**Pièce 17 - Porté A Connaissance_2025-
Passage à 8 machines**

Projet de Parc Eolien Plaine de Champagne I

Septembre 2025

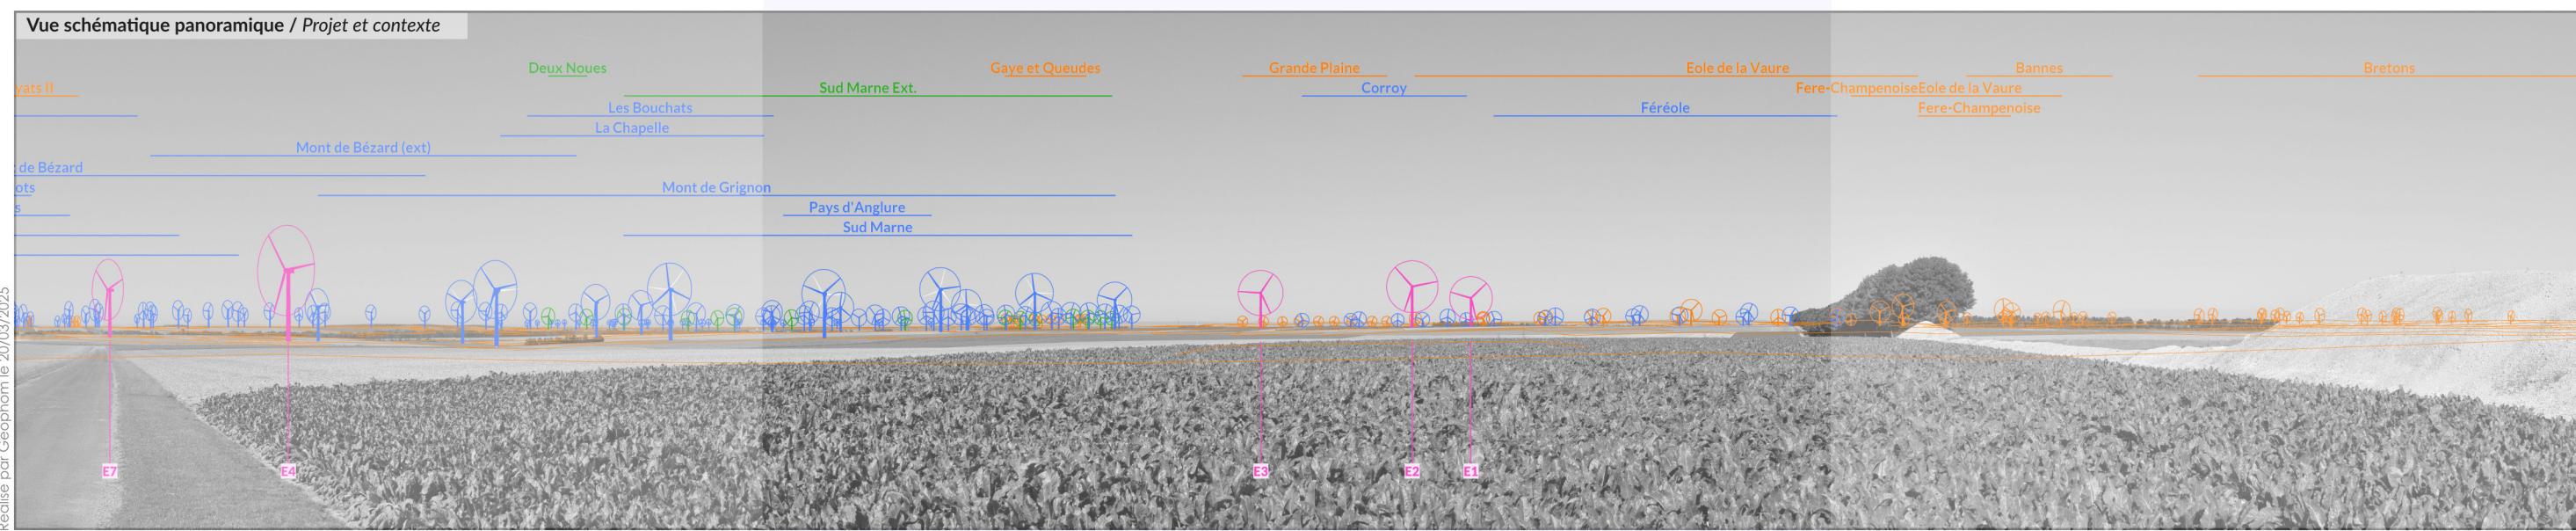
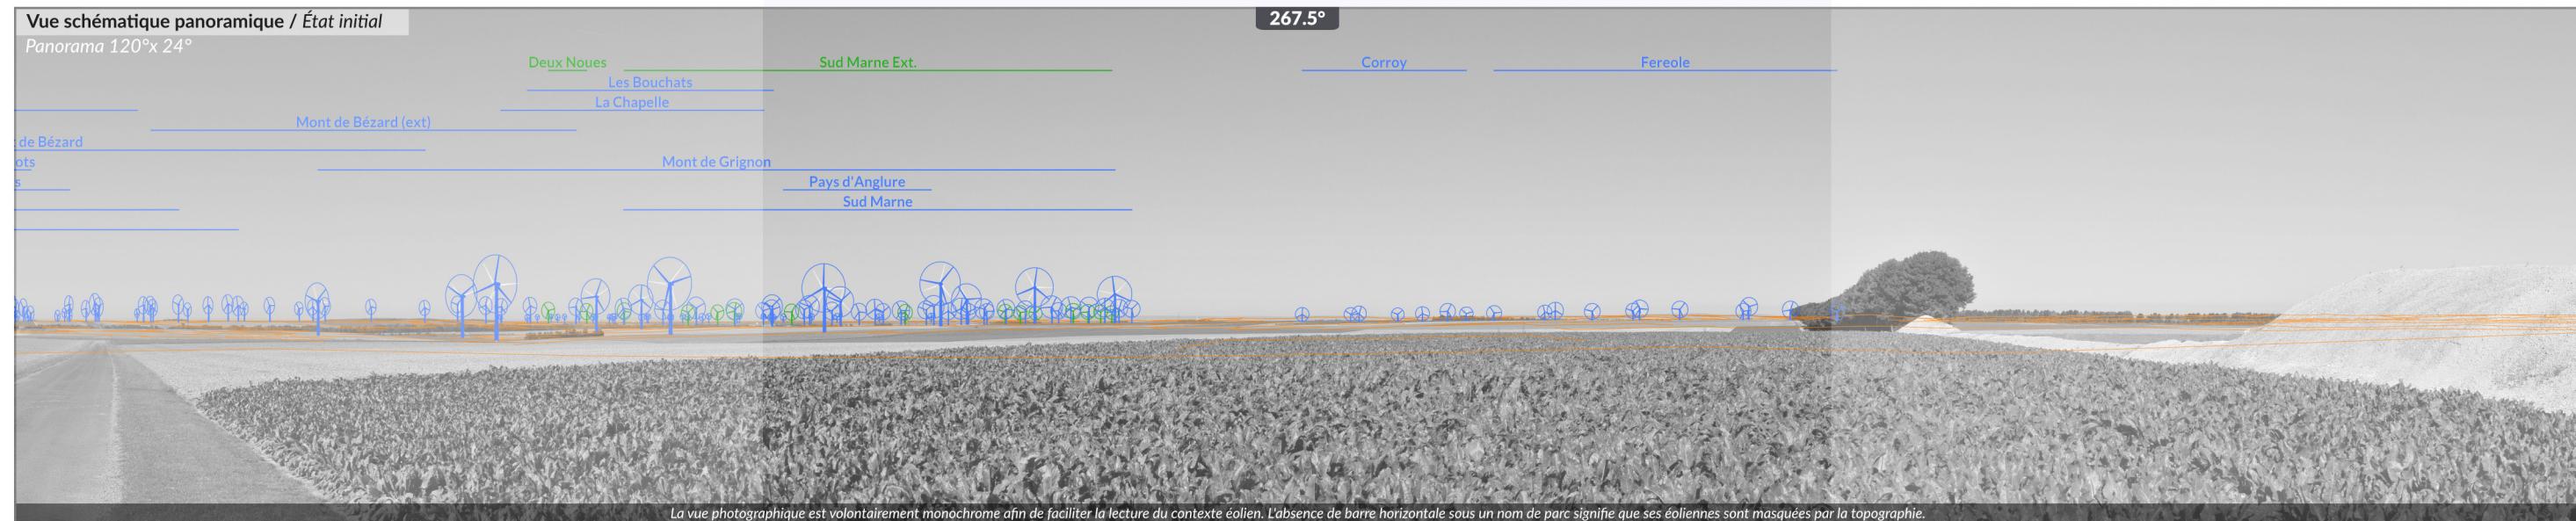
Dans la nouvelle version du projet global, ce dernier n'occupe plus que 2 angles juxtaposés du champ visuel, après suppression des éoliennes E9 et E10.

La suppression de ces deux éoliennes n'a que peu d'incidence depuis ce point de vue, leur présence étant globalement « noyée » dans le reste du contexte éolien qu'elles venaient densifier.
